株式会社ミスミ
日本企業体
金型事業グループ

「カートリッジヒータ -出力指定タイプ-」 仕様変更のご案内

カートリッジヒータ -出力指定タイプ- MCHV

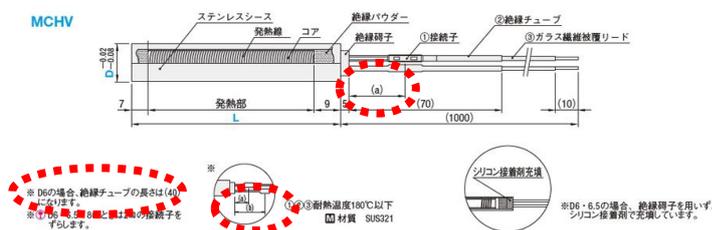
絶縁碍子から接続子までの寸法および絶縁チューブの寸法表記に誤りがあったため、表記を修正いたしました。

・絶縁碍子から接続子の寸法
22 mm

- ・寸法表記を (a) (b) に変更
- ・D寸毎の同寸法を規格表記載
- ・D6の絶縁チューブの長さ補記

※左記は変更後の外形図です
